ACTA DE VISITA AL SITIO DE OBRA Y JUNTA DE ACLARACIONES LICITACIÓN PÚBLICA NACIONAL SCJN/LPN/DGIF/OPS-003/2017 PARA LA ADJUDICACIÓN DEL CONTRATO DE OBRA PÚBLICA EN LA MODALIDAD DE "PRECIOS UNITARIOS Y TIEMPO DETERMINADO", RELATIVO A LA "AMPLIACIÓN, ADECUACIÓN Y ACCESIBILIDAD A PERSONAS CON DISCAPACIDAD PARA LA CASA DE LA CULTURA JURÍDICA DE MATAMOROS, TAMAULIPAS"

ASUNTO: Se efectúa la visita al sitio de obra y junta de aclaraciones de acuerdo a lo establecido en las bases del concurso referido.

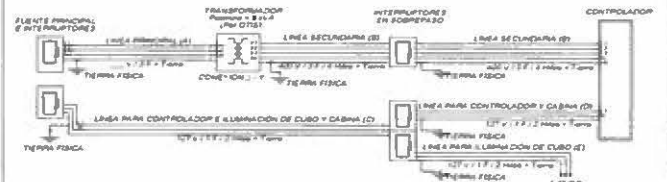
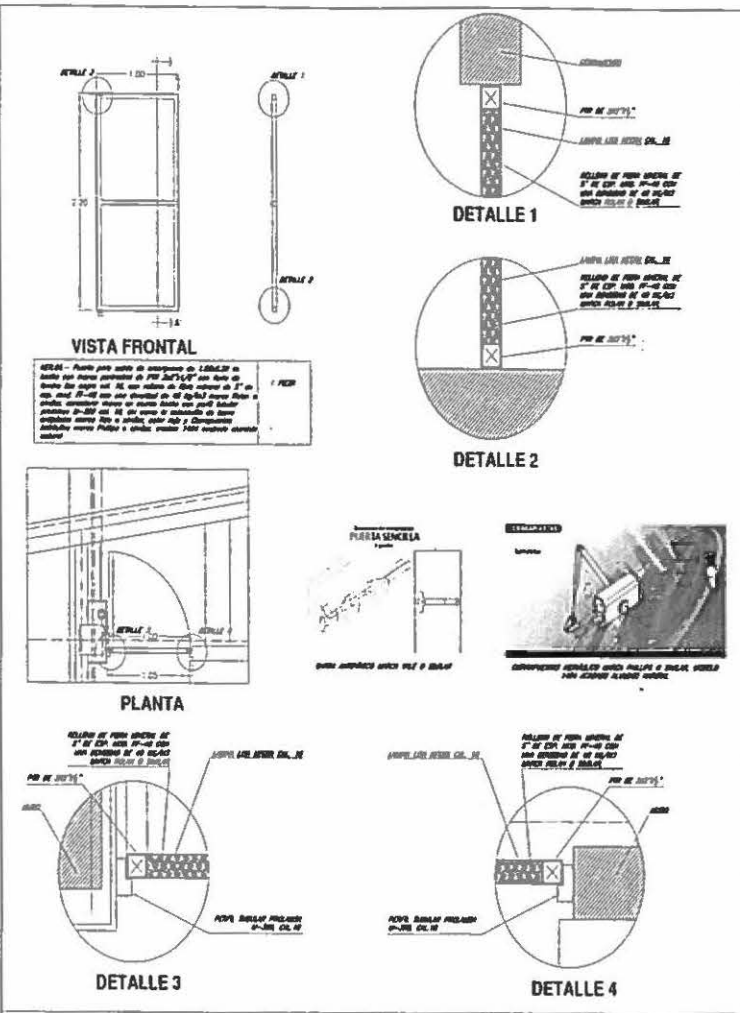
5. En el concepto clave: ELEV.01, Indica Modelo Gen2 Comfort 892 2N..... El fabricante indica que debería ser Comfort 882, debido a las medidas que se indican en los planos, para alojar este. Que se determina al respecto?	Se hace entrega de la guía mecánica respectiva del producto en la cual indica que lo especificado corresponde al modelo señalado.

- 3.- Se podría ampliar el horario de trabajo? Se indica de 9:00 am a las 5:00 pm.
- 4.- Se podrían trabajar los días sábados y Domingos?
- 5.- En el concepto clave: ELEV.01, Indica Modelo Gen2 Comfort 892 2N..... El fabricante indica que debería ser Comfort 882, debido a las medidas que se indican en los planos, para alojar este. Que se determina al respecto?

PLANO DE PROTECCION DE BALCONES Y TORNAS

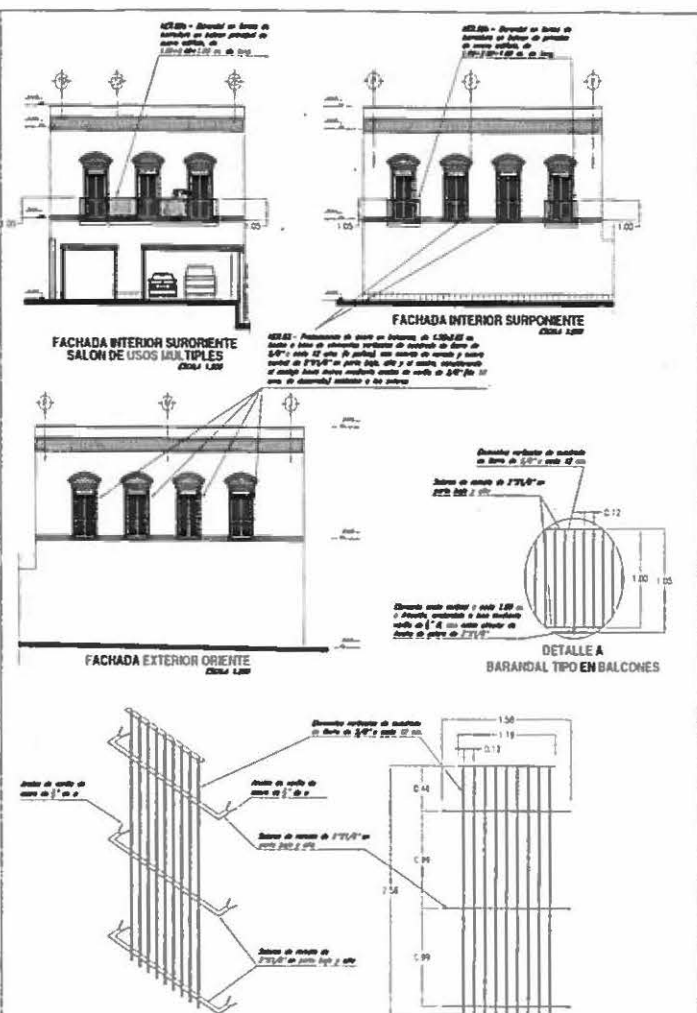
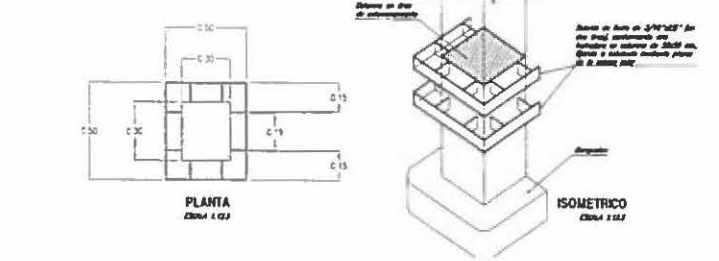
10. Concepto HER.07.- La estructura principal de esta escalera se deberá considera de acuerdo a lo señalado en plano EST-02.
11. Se hace entrega del plano HER-01, impreso en tamaño doble carta, el cual contiene información adicional de conceptos de herrería.
